Informe Consolidado de Solicitud de Aclaraciones, Rectificaciones y/o Ampliaciones Complementario al Estudio de Impacto Ambiental del Proyecto "Parque Eólico Ovejera Sur "

Nombre del Proponente : Parque Eólico Ovejera Sur SpA

El presente Informe Consolidado de Solicitud de Aclaraciones, Rectificaciones o Ampliaciones del proyecto "Parque Eólico Ovejera Sur", contiene las observaciones generadas en virtud de la revisión de la Adenda complementaria.

Calculation Formula

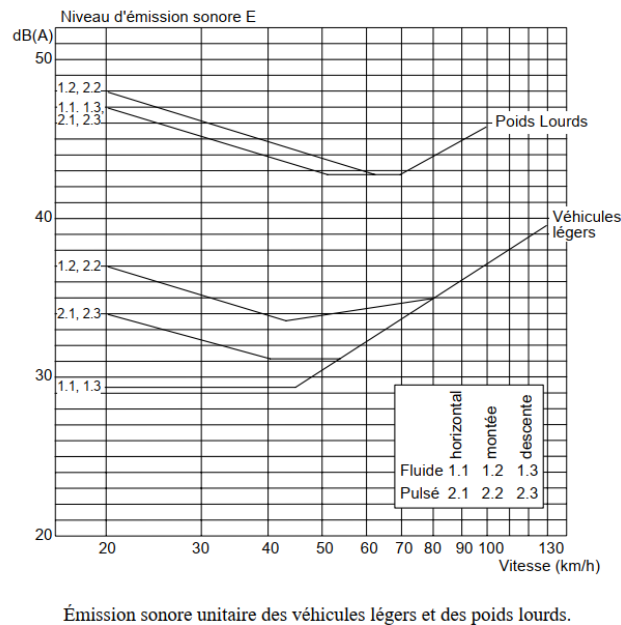
17. En la respuesta a la pregunta 30 de la Adenda 2, en relación con la solicitud de ampliación de la información del modelo asociado a tránsito vehicular, el Proponente indica que utilizó el modelo de propagación de ruido de tráfico rodado NMPB96 de Francia y procede a exponer, los parámetros requeridos para calcular el nivel de emisión de la ruta a evaluar, tal como se indica en el Apéndice 2 del Anexo G:

Sin embargo, en el numeral 5.4.2 del Estudio de Ruido y Vibración, sólo se indica el flujo vehicular por hora y el tipo de carpeta de rodado, sin indicar los niveles de emisión sonora, tal como se definen en los anexos de la “Guide du bruit”, para vehículos livianos y pesados. Cabe indicar que, en dicha guía, el nivel de emisión depende no sólo de del tipo de vehículo y su velocidad, sino que también si se considera tránsito vehicular fluido o intermitente y la pendiente de la ruta evaluada, tal como se muestra en la siguiente figura:

Por lo tanto, se solicita al Proponente ampliar dicha información y justificar que se esté considerando el peor escenario de emisión sonora para cada ruta evaluada.

TABLA 19: UMBRALES IDÓNEOS EVALUACIÓN FAUNA – FASE CONSTRUCCIÓN

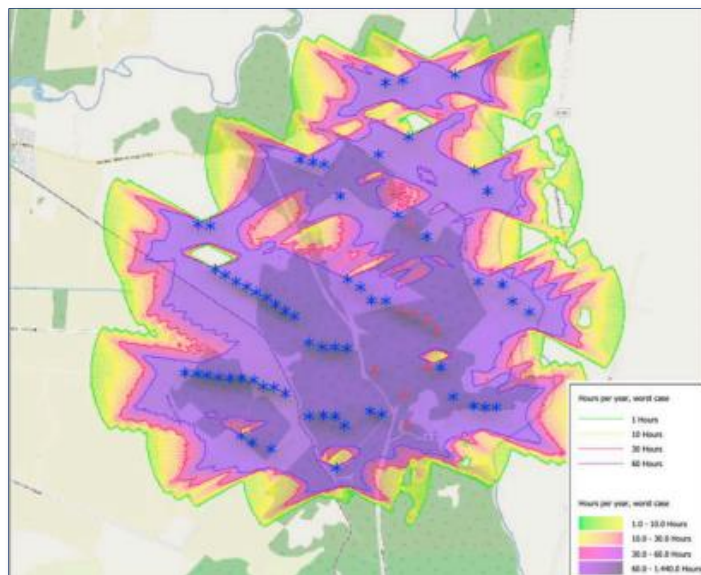
En dicha tabla, se propone considerar un umbral de 115 dBA para efecto fisiológico en reptiles, citando un estudio de Bondello, 1979. Al respecto, un estudio más reciente (Brattstrom & Bondello, 1983) que indica un umbral de afectación fisiológico de 95 dBA para reptiles. Por lo tanto, se solicita rectificar dicho umbral en la tabla y los análisis relacionados con éste.
